第二課題 置時計

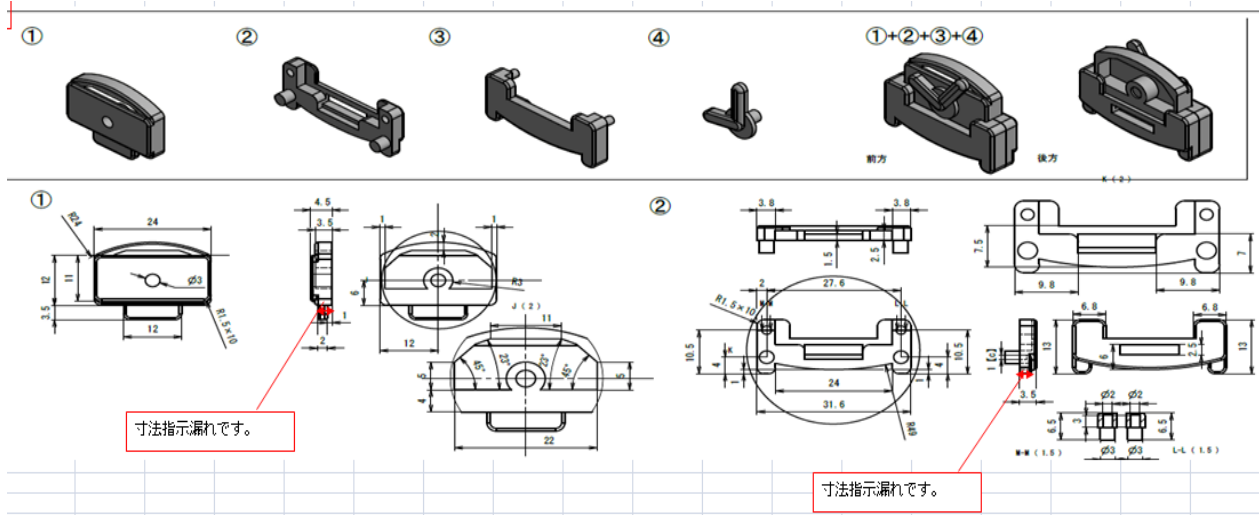
寸法抜け	①の厚さが漏れています。3.5の面と同じ高さでしょうか。→追加いたしました。
その他	採点箇所のアルファベットが記入されています。→削除いたしました。
その他	寸法の線被り等が多いと思います。 図面のスペースをもう少し広く使った方が見やすくなると思います。→寸法配置等変更しました。

寸法抜け	部品②の穴形状部の段差形状、Y寸法が不足している。 →該当箇所の拡大図面を添付していただけると助かります。2.5mmの箇所のことでしょうか。
形状表現不足	部品②、③の拡大図記号、断面図、断面記号がわかりにくい(段差のZ寸法)。 →拡大図をベースビューに変更、寸法配置等の変更で対応しました。

寸法抜け	部品②の2段目13mm幅の高さ寸法がない →R49の延長線上で高さが区切られているため、図面に記載されている寸法で対応して頂ければと思います。
その他	部品④の厚み1.7mmの意図不明→削除いたしました。
